改善箇所説明図

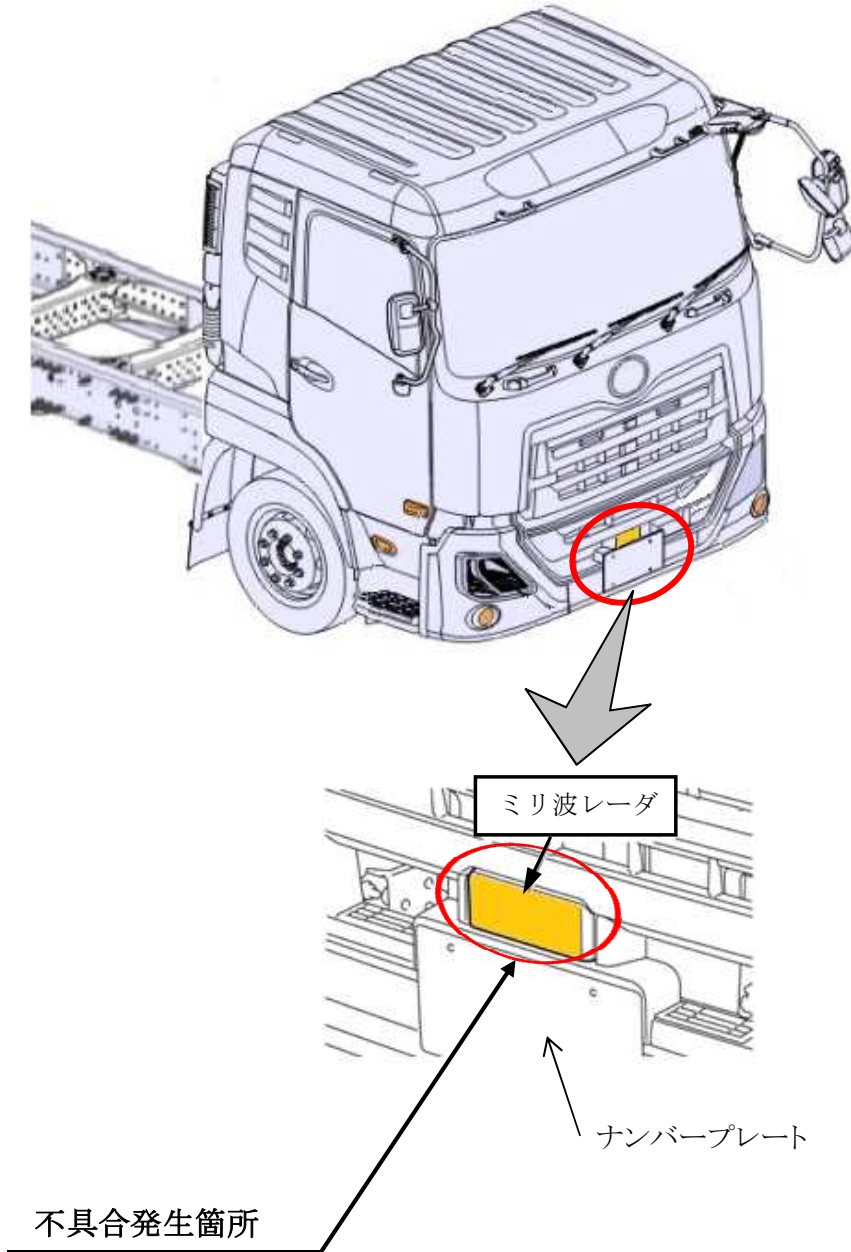
衝突被害軽減制動制御装置（トラフィックアイブレーキシステム）装着車において、ミリ波レーダによる障害物検知プログラムの機能限界により、先行車がない状況下で道路等の下を潜る構造のアンダーパス道路を通過する時や高速道路の出入口ゲート付近を走行した際に、ミリ波情報を稀に前方障害物と誤認識することがある。そのため、表示モニタに警告表示がされるとともに警告音を発し、使用者の予期せぬ急制動がかかるおそれがある。

全車両、ミリ波レーダの障害物検知プログラムを対策プログラムに書き換える。
